WZP.26.1.03.2021

GMINA KIELCE
MIEJSKI ZARZĄD DRÓG
w KIELCACH
25-395 Kielce, ul. Prendowskiej 7
(2)

**Dotyczy: Postępowania o udzielenie zamówienia publicznego w trybie podstawowym na: „Kielecki Rower Miejski” – zadanie I Budowa i przebudowa ścieżek rowerowych ul. Warszawska – od ul. Turystycznej do ul. Orkana – w systemie zaprojektuj i wybuduj.
Postępowanie nr WZP.26.1.03.2021.**

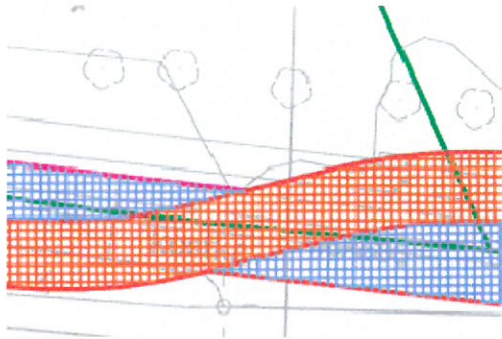
Pytanie 4

Prosimy o informację czy Zamawiający zaakceptuje w docelowym projekcie rozwiązania przedstawione we „Wstępnej koncepcji projektowej”, w zakresie przejść dla pieszych przez ścieżkę rowerową, w których nie ma zachowanej minimalnej szerokości chodnika przed przejściem dla pieszych?

Zgodnie z punktem 1.3 lit b wstępną koncepcję projektową należy traktować jako rozwiązania pogładowe. Inwestycje należy zaprojektować zgodnie z art. 20 ust. 1 pkt. 1 ustawy z dnia 7 lipca 1994 r. Prawo Budowlane w którym mowa jest, że do podstawowych obowiązków projektanta należy opracowanie projektu budowlanego w sposób zgodny z wymaganiami ustawy, ustaleniami określonymi w decyzjach administracyjnych dotyczących zamierzenia budowlanego, obowiązującymi przepisami oraz zasadami wiedzy technicznej. Jednocześnie zgodnie z punktem 2.1.2 lit a PFU Wykonawca odpowiedzialny jest za jakość, rzetelność, zgodność z normami i wytycznymi, nowoczesność i ekonomiczność zastosowanych rozwiązań technicznych i organizacyjnych.

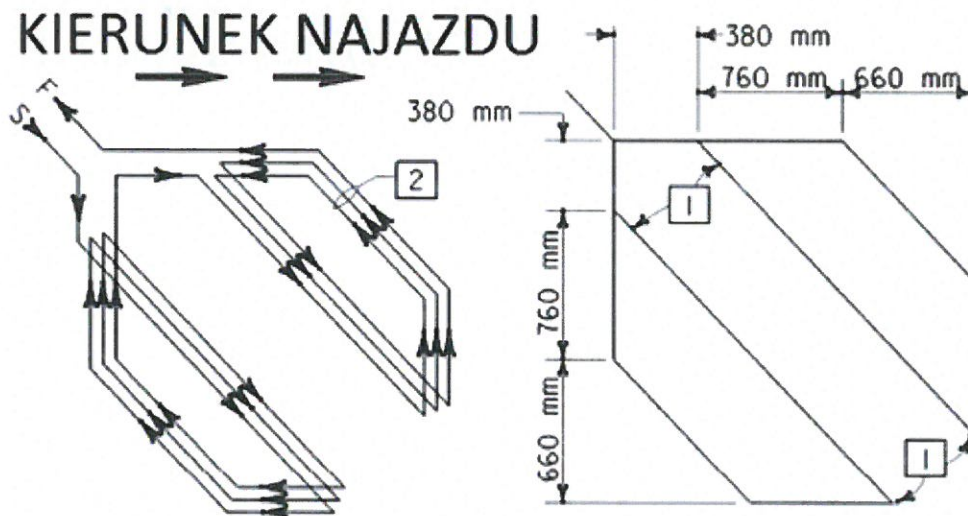
Prosimy o sprecyzowanie rodzaju urządzeń detekcyjnych rowerzystów przed przejazdami rowerowymi.

Należy zaprojektować pętle indukcyjne zgodne lub zbliżone do rysunku:

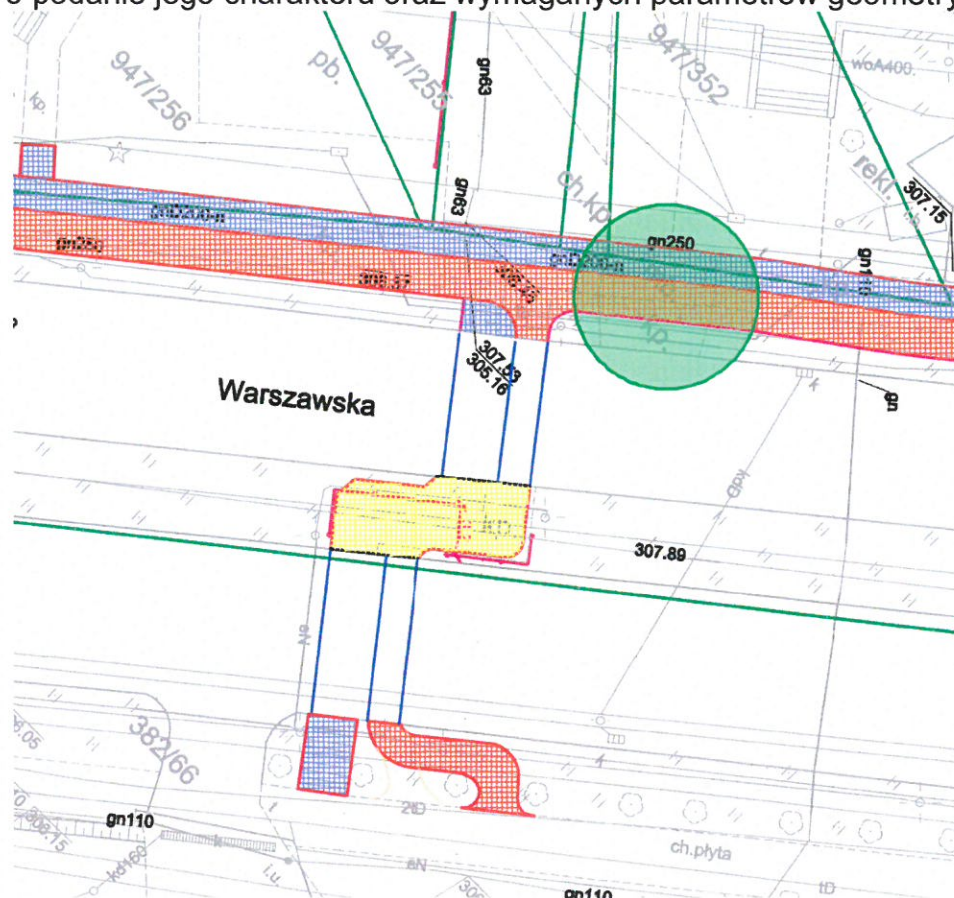
PFU (pkt 1.2 e) zakłada przebudowę i budowę zjazdów. Prosimy o informację czy we „Wstępnej koncepcji projektowej” są zaznaczone (kreskowanie) wyłącznie zjazdy przeznaczone do przebudowy, a pozostałe należy zlikwidować? Powyższe zapytanie dotyczy zjazdu na działkę 947/352 (połączenie utwardzonego terenu, na którym odbywa się m.in. parkowanie pojazdów, z ul. Warszawską), pokazanego na rys. poniżej. W przypadku konieczności budowy/przebudowy przedmiotowego zjazdu prosimy o podanie jego charakteru oraz wymaganych parametrów geometrycznych.
